Dieses Beiblatt beschreibt die Änderungen am Gerät in Bezug zur beiliegenden Anleitung.
Das Beiblatt zusammen mit der Anleitung aufbewahren!

This amendment shows the modifications of the appliance regarding attached manual.
This sheet has to be kept together with the manual.

Technische Änderungen, Änderungen der Ausführung und Irrtum vorbehalten. Subject to technical changes, design changes and errors. Sauf modifications techniques, changements constructifs et erreur ou omission. Technische wijzigingen, wijzigingen van de uitvoering en misverstanden voorbehouden. Zastrzega się zmiany techniczne, zmiany w wykonaniu i pomyłki. Technické změny, změny v provedení a omyl vyhrazeny.
9120-15117 04.24

1. Übersichtsdarstellung

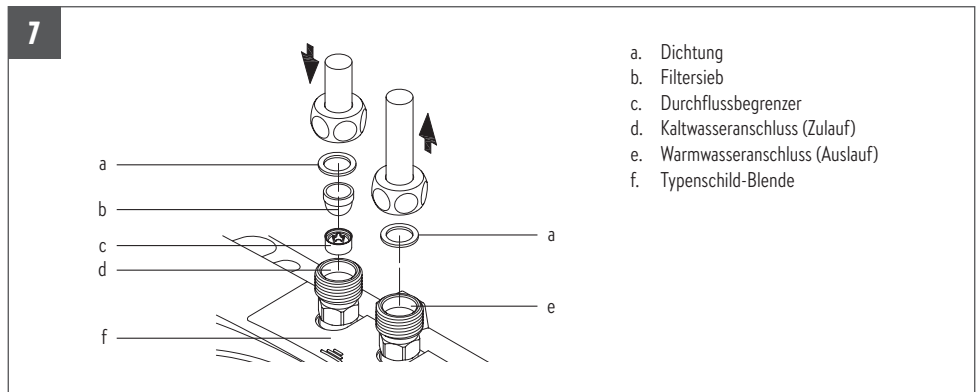
Entfall der Wassermengen-Justierschraube

Overview

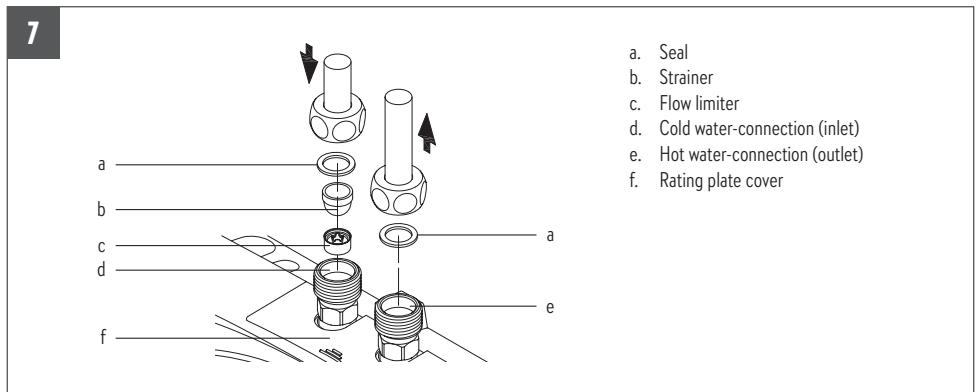
Removal of the water volume adjustment screw

Présentation générale de l'appareil

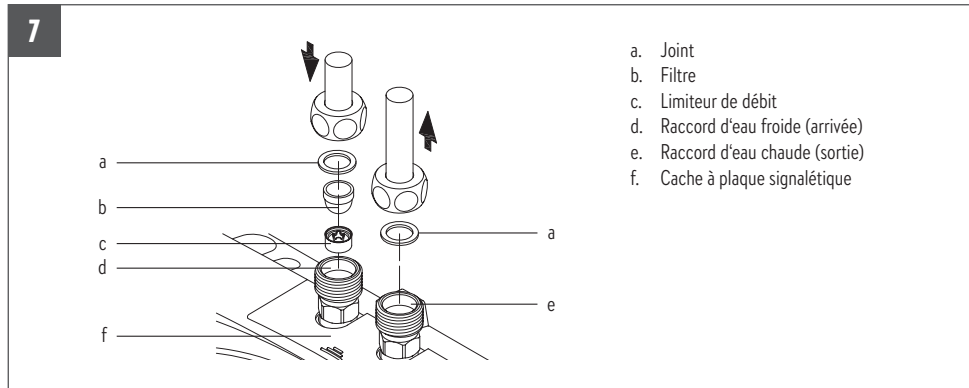
Suppression de la vis de réglage de la quantité d'eau

Overzicht van het apparaat

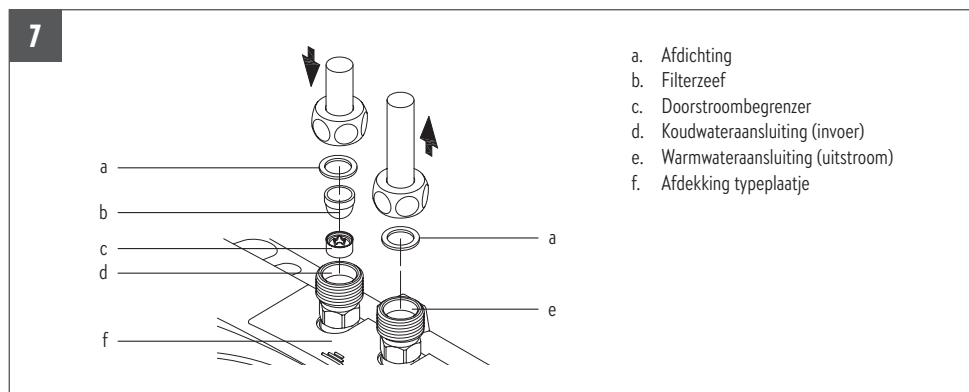
Eliminatie van de stelschroef voor het instellen van de waterhoeveelheid

Prezentacja poglądowa

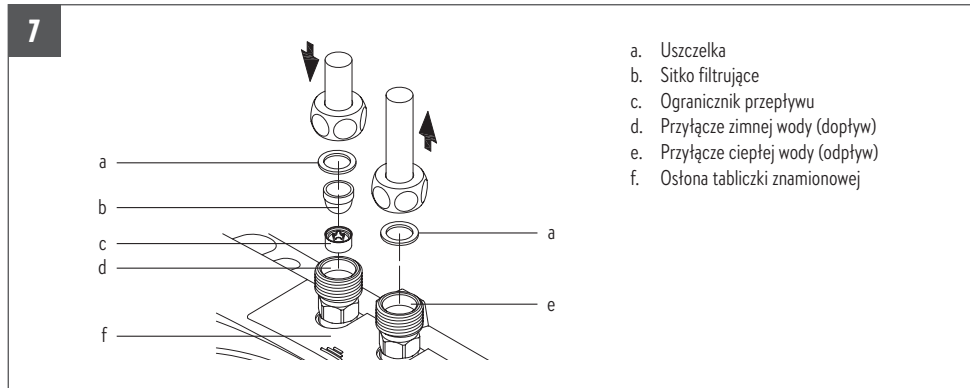
Eliminacja Śruba do regulacji ilości wody

Přehledné zobrazení

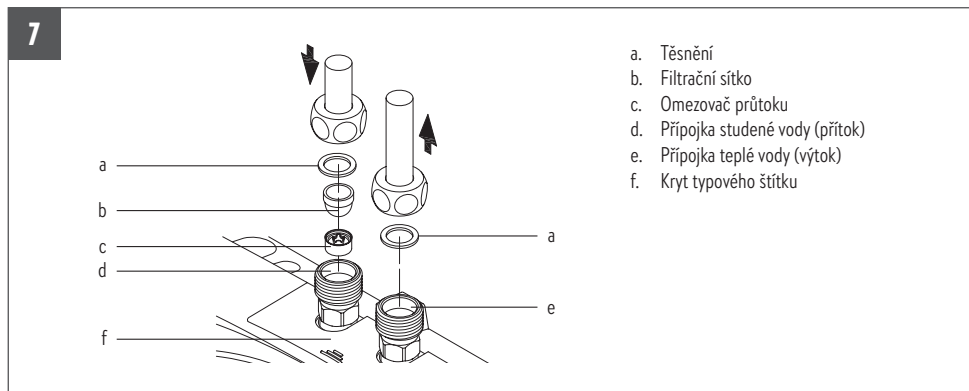
Odstranění šroubu pro nastavení objemu vody

Visão geral

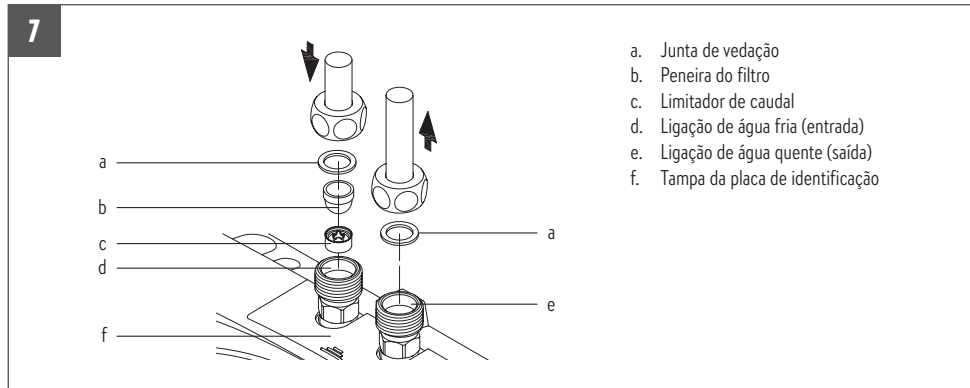
Eliminação do parafuso de ajuste para o fluxo de água
